离线 NX 几何样例检查报告

模型 plate_holes
生成时间 2026-10-23T10:10:14+08:00
归档编号 20261023T101014-5ed049719cac

网格三维定位图

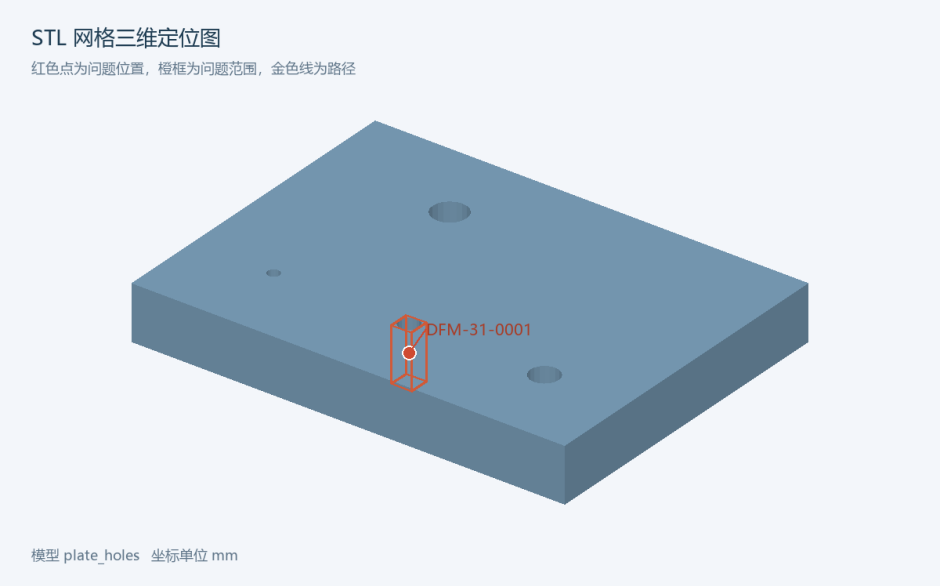
DFM-31-0001 P2 一般

孔直径 Ø3.70 不在标准刀具系列内（最近标准值 Ø3.5，偏差 +0.20 mm）

字段	结果
位置	40, 15, 5；坐标单位：mm
位置来源	检查结果
零件	P01
面编号	F38987
实测值	3.7 mm
阈值	3.5 mm
偏差量	0.2 mm（源结果）

整改建议 将孔径改为 Ø3.5（标准刀具），或确认该孔为非标定制并承担刀具成本；若为销孔/螺纹底孔，请以配合件为准并在此处豁免。

网格三维定位图

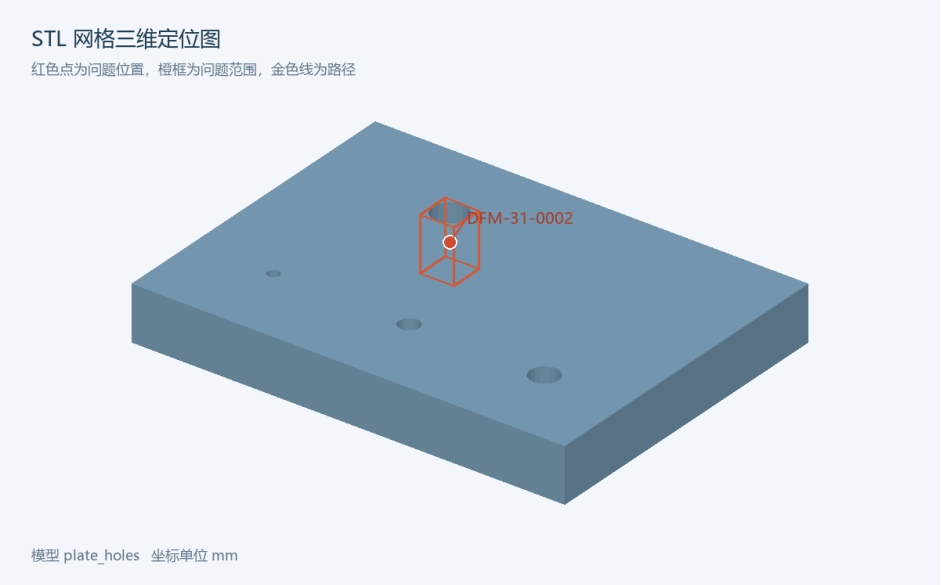
DFM-31-0002 P2 一般

孔直径 Ø6.25 不在标准刀具系列内（最近标准值 Ø6.0，偏差 +0.25 mm）

字段	结果
位置	25, 45, 5；坐标单位：mm
位置来源	检查结果
零件	P01
面编号	F38989
实测值	6.25 mm
阈值	6 mm

整改建议 将孔径改为 Ø6.0（标准刀具），或确认该孔为非标定制并承担刀具成本；若为销孔/螺纹底孔，请以配合件为准并在此处豁免。

网格三维定位图

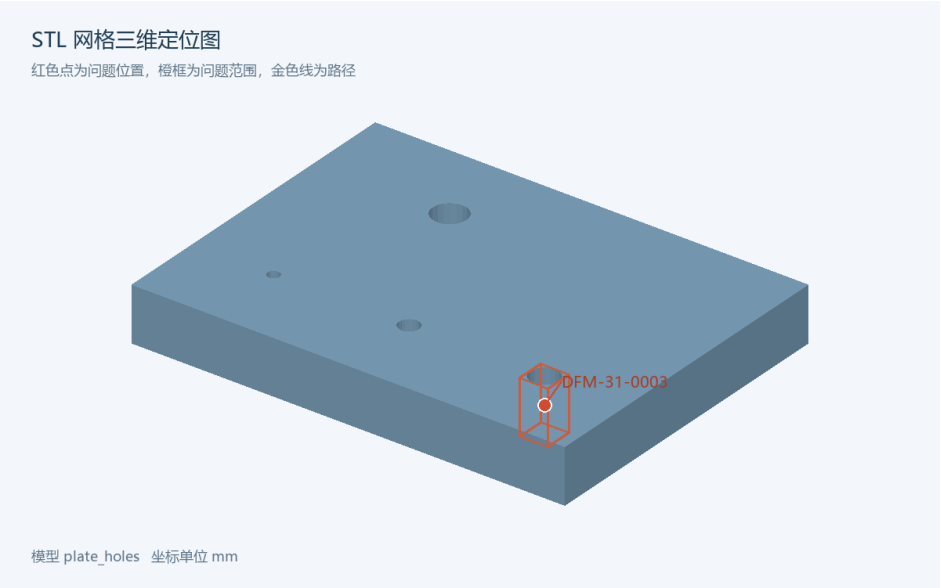
DFM-31-0003 P2 一般

孔直径 Ø5.20 不在标准刀具系列内（最近标准值 Ø5.0，偏差 +0.20 mm）

字段	结果
位置	65, 15, 5；坐标单位：mm
位置来源	检查结果
零件	P01
面编号	F38986
实测值	5.2 mm

整改建议 将孔径改为 Ø5.0（标准刀具），或确认该孔为非标定制并承担刀具成本；若为销孔/螺纹底孔，请以配合件为准并在此处豁免。

网格三维定位图

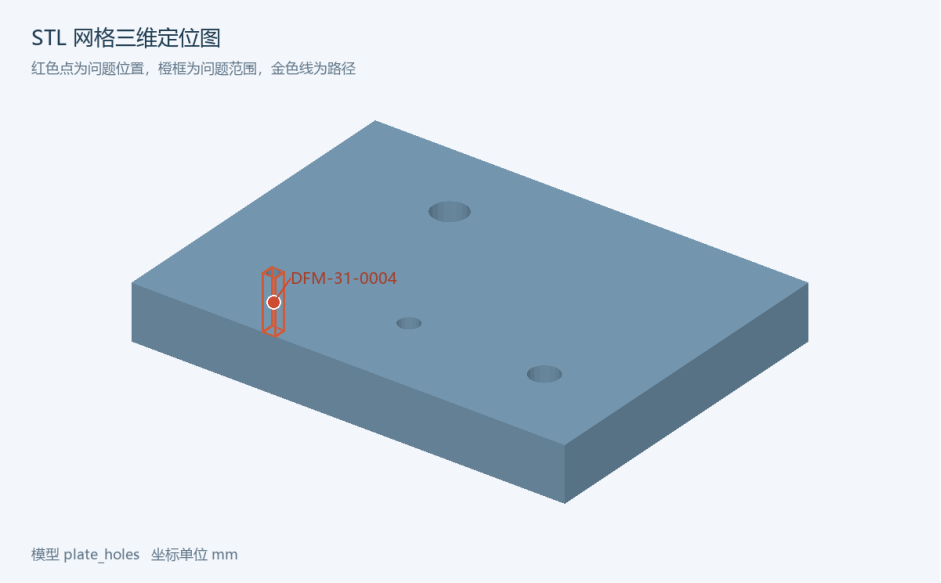
DFM-31-0004 P2 一般

孔直径 Ø2.20 不在标准刀具系列内（最近标准值 Ø2.0，偏差 +0.20 mm）

字段	结果
位置	15, 15, 5；坐标单位：mm
位置来源	检查结果
零件	P01
面编号	F38988

字段	结果
实测值	2.2 mm
阈值	2 mm
偏差量	0.2 mm（源结果）
严重程度	P2 一般
置信度	0.9
建议来源	检测模块原始建议
目标参数	{"diameter_mm": 2.0, "delta_mm": -0.2}
规则依据	未提供规则依据
检测器	nxdrp.checkers.examples.dfm31_tool_standard.ToolStandardChecker / 0.1.0
截图类型	网格三维定位图

整改建议 将孔径改为 Ø2.0（标准刀具），或确认该孔为非标定制并承担刀具成本；若为销孔/螺纹底孔，请以配合件为准并在此处豁免。
